高浜発電所
原子炉施設保安規定変更認可申請書
審査資料

1. 層厚変更および気中降下火砕物濃度の変更に伴い評価対象となる施設・運用の整理

2. 層厚変更に伴い評価対象となる施設の成立性確認

3. 気中降下火砕物濃度の変更に伴い評価対象となる運用の評価

図1 改良型フィルタのラビリンズ板取付け状況

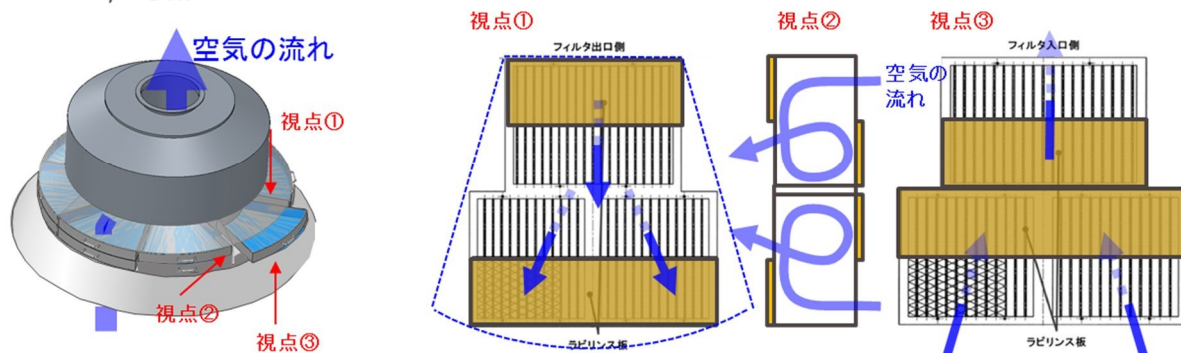
以前の改良型フィルタは、強制的に流れの乱れを発生させることにより、フィルタに流入する火山灰による「はたき落とし効果」を期待し、フィルタ入口と出口を互い違いに半分塞ぐラビリンズ板を取付ける設計であった。(図1参照)

ラビリンズ板の設置目的である流入する火山灰による「はたき落とし効果」は、火山灰の粒径が大きいものがある場合に有効となるが、大山からの距離が約 180km と遠く火山灰の粒径が細かくなると想定される高浜発電所においては、「はたき落とし効果」を期待できないため、ラビリンズ板を取外しても問題はない。

表 1 ディーゼル発電機改良型フィルタの取替・清掃におけるタイムチャート

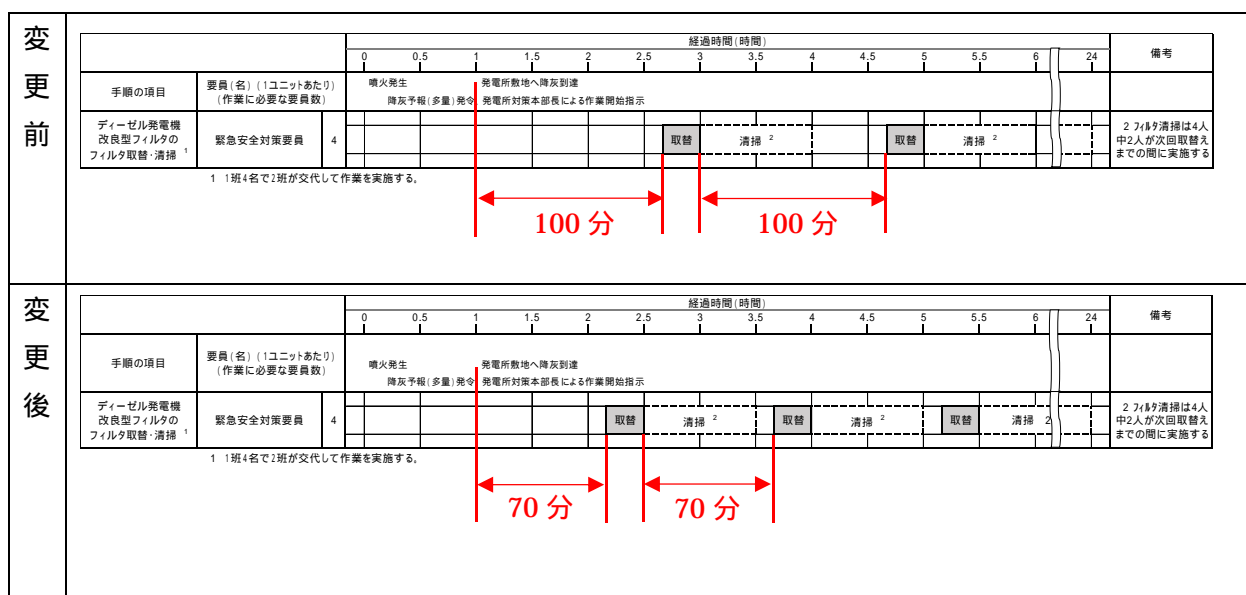
「3. 気中降下火砕物濃度の変更に伴い評価対象となる運用の評価」ではフィルタ取替の着手時間を変更しており、変更前が 100 分だったが、変更後は 70 分でフィルタ取替を着手することとなっている。

噴火発生からのタイムチャートの前後表を以下に示す。フィルタ取替の着手時間の変更に伴い、1 回目のフィルタ取替に着手する時間は、変更前が噴火発生後から 2 時間 40 分後(噴火発生から 60 分後に降灰が到達 + フィルタ取替の着手時間 100 分 = 160 分)としていたが、変更後は噴火発生後から 2 時間 10 分後(噴火発生から 60 分後に降灰が到達 + フィルタ取替の着手時間 70 分 = 130 分)となっている。また、フィルタ取替の間隔についても、変更前が 100 分間隔だったが、変更後は 70 分間隔となっている。

表 1 火山噴火以降の事象進展と対応手順

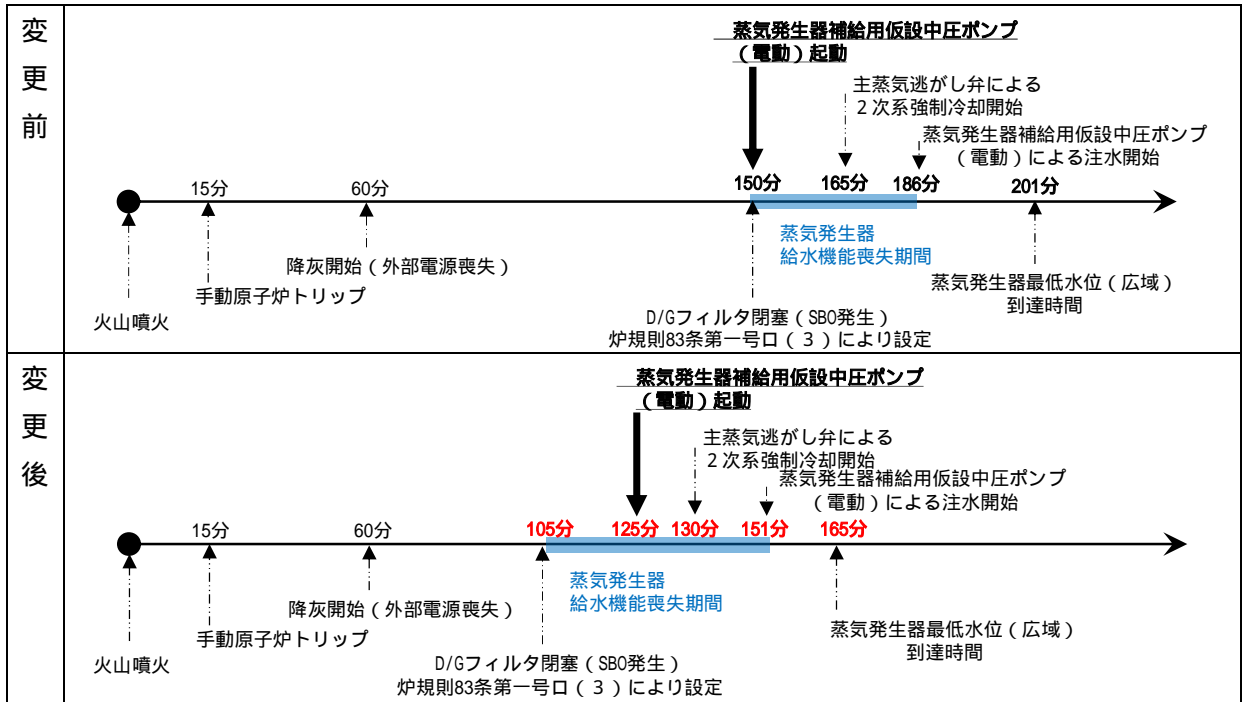
火山影響発生時における対応手順が解析条件に影響する部分は「2次系強制冷却開始(主蒸気逃がし弁開)」であり、仮設中圧ポンプによる蒸気発生器への注水準備の完了時間が設定条件となっている。この準備完了時間は、変更前が150分(原子炉トリップから135分)、変更後が125分(原子炉トリップから110分)となっている。

主な変更点として、火山灰の噴出規模の見直しに伴いディーゼル発電機改良型フィルタの基準捕集容量到達までの時間が短縮されたことにより、フィルタの閉塞(全交流電源喪失)発生時間が150分から105分に変更となっている。(「3. 気中降下火砕物濃度の変更に伴い評価対象となる運用の評価(1)g.」を参照)

主蒸気逃がし弁による2次系強制冷却の開始時間について、変更前は全交流電源喪失から操作現場への移動時間を考慮して、仮設中圧ポンプの起動から15分としていたが、変更後は全交流電源喪失から仮設中圧ポンプの起動までに、操作現場へ移動することから5分としている。(「3. 気中降下火砕物濃度の変更に伴い評価対象となる運用の評価(5)第1表」を参照)

図 1 火山影響発生時に使用する設備の設置場所変更の概要

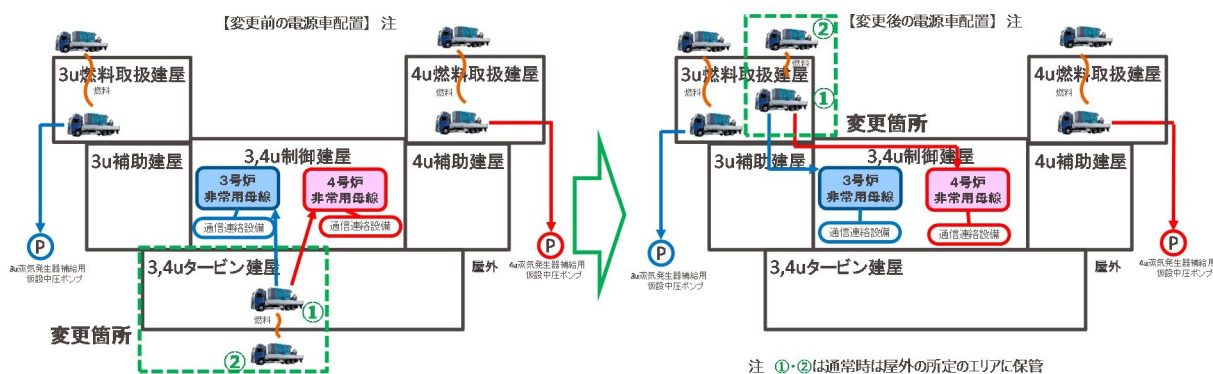
既認可保安規定の炉規則第 8 3 条に対する対策として、対応時の設置位置をタービン建屋に定めている設備があるが、火山灰降灰層厚増加を考慮して、より頑健な建屋である燃料取扱建屋に設置場所を変更する対応をとっている。

設置位置をタービン建屋に定めている設備は以下のとおりであり、これらの設備は対応時の設置位置を燃料取扱建屋に変更する。

- ・ 電源車（通信連絡設備用）
- ・ 電源車（緊急時対策所用）

(① は電源車（通信連絡設備用） ② は電源車（緊急時対策所用）を示す。なお、4号炉に接続する場合の詳細は別紙 8 に示す)

変更前

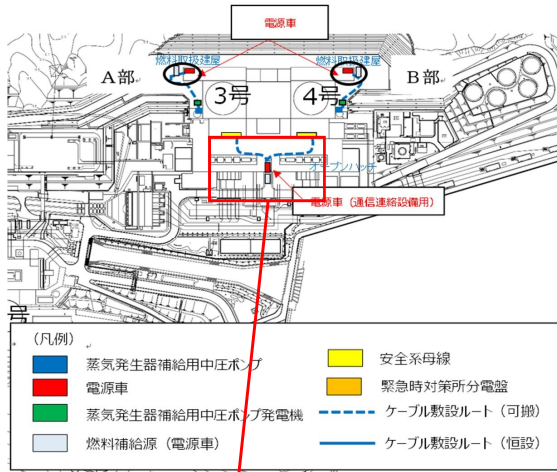
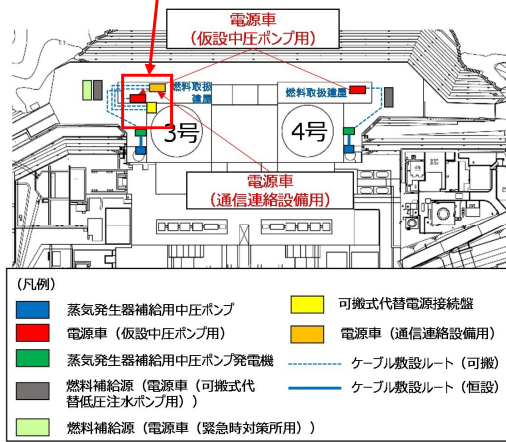
・既認可保安規定の炉規則第83条第一号口(3)の要求である「(2)に掲げるもののほか、火山影響等発生時に交流動力電源が喪失した場合における炉心の著しい損傷を防止するための対策に関すること。」に対する対策のうち、「電源車(通信連絡設備用)による給電準備」手順において、上流文書にて火山灰が影響を与える評価対象施設として評価し、火山灰降灰層厚増加を考慮し、より頑健な建屋である燃料取扱建屋に電源車(通信連絡設備用)の配置場所を変更する。

理由
・既認可保安規定の炉規則第83条第一号ロ(3)の要求である「(2)に掲げるもののほか、火山影響等発生時に交流動力電源が喪失した場合における炉心の著しい損傷を防止するための対策に関する」と。に対する対策のうち、「電源車(通信連絡設備用)による給電準備」の手順において、電源車(通信連絡設備用)の電源ケーブルの敷設・接続作業を4人60分 2人70分に変更する。

燃料取扱建屋(3号炉の例※)
